Departamento: Planeamiento y Gestión Urbanística / Servicio de Planificación y Ordenación Urbanística
Expediente: Estudio de Detalle – PL33-2023.
Solicitante: URBANIA LAMATRA II S.L.
Representante: HCP Arquitectos y Urbanistas, SLP
Situación: Parcela R-17 del PA-G.11(97) SUNP-G.2 “Sánchez Blanca”
Referencia Catastral: 7530701UF6673S0001PW
Junta Municipal del Distrito: nº 6 – Cruz de Humilladero
Asunto: Aprobación Definitiva

En relación al **Estudio de Detalle** para **parcela R-17** del PA-G.11(97) que corresponde al Plan de Sectorización del sector **SUNP-G.2 “Sánchez-Blanca” (PS)**, ubicado en el distrito de *Cruz de Humilladero* se informa que:

Fig 4. Ordenación volumétrica y ocupación bajo rasante propuestas.
Se muestra la ocupación bajo-rasante más desfavorable.

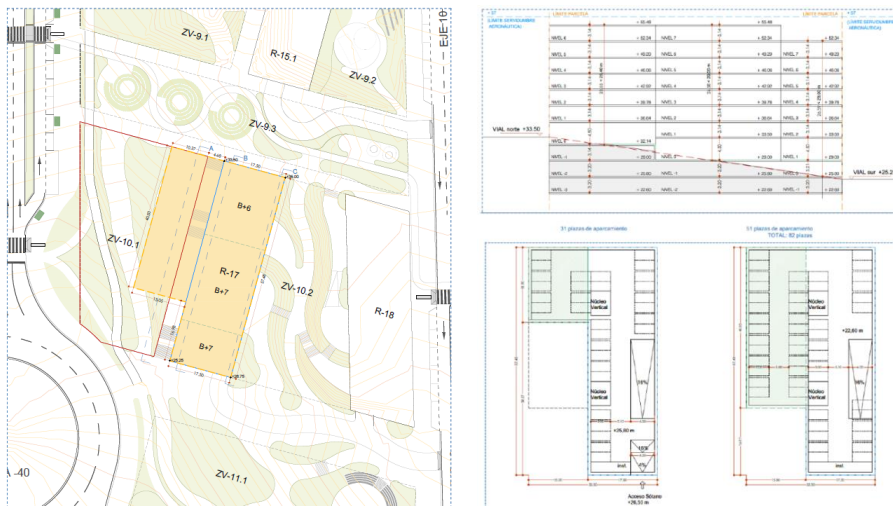
Con respecto al segundo objetivo del ED que también se propone en aplicación del apartado 7 del artículo 4.1 del PS la propuesta de aparcamientos pasa de necesitar cinco plantas en la fachada más desfavorable y 3 en la menos desfavorable a reducirse a tres plantas y una planta respectivamente, ampliando para ello la huella del sótano y ocupando parcialmente el subsuelo de la Zona Verde ZV.10.1, tal y como ya se ha expuesto. En los esquemas anteriores se puede comprobar la ocupación bajo rasante propuesta. El ED incluye también esquemas de funcionamiento de las plantas de aparcamiento al objeto de comprobar la viabilidad de los mismos, siendo la superficie total inferior a los 3.000m²s.

El objetivo tercero del Estudio de Detalle se resume en aclarar que la alineación obligatoria en al menos el 50% de la fachada que exige el Plan de Sectorización se permita materializar mediante fachada, cuerpos cerrados o vuelos.

Fig 5. Análisis de Alturas del entorno. Axonométrica General incluida en el plano ED-10 del documento.

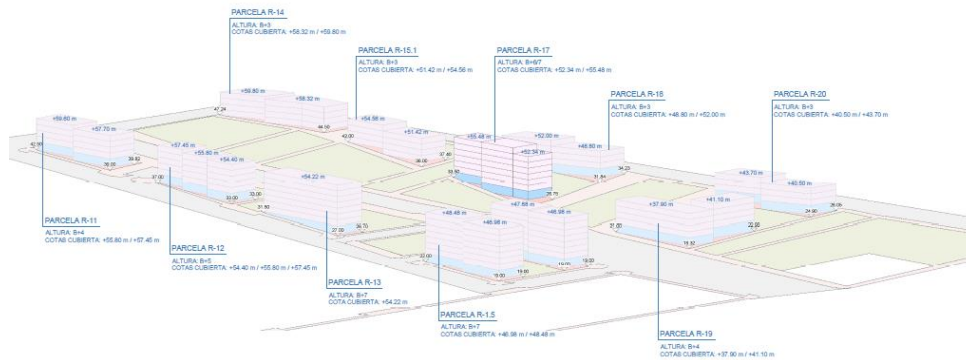
Tal y como se expuso en el informe emitido para la aprobación inicial, el Estudio de Detalle realiza una ordenación que aprovecha el desnivel tan acusado que se produce entre esta parcela y sus colindantes para integrar la edificabilidad que debe materializar. Tanto las axonométricas presentadas, que se realizan sobre la topografía real resultante, como las secciones, permiten comprobar que el impacto de la edificación que se propone no es tal, quedando en consonancia con los edificios del otro lado de la avenida principal. Cabe recordar que el aumento de las plantas que se propone no supera las alturas máximas permitidas para el Plan de Sectorización y que, a pesar de la diferencia de cotas tan pronunciada, la volumetría se adapta a la topografía de la parcela.
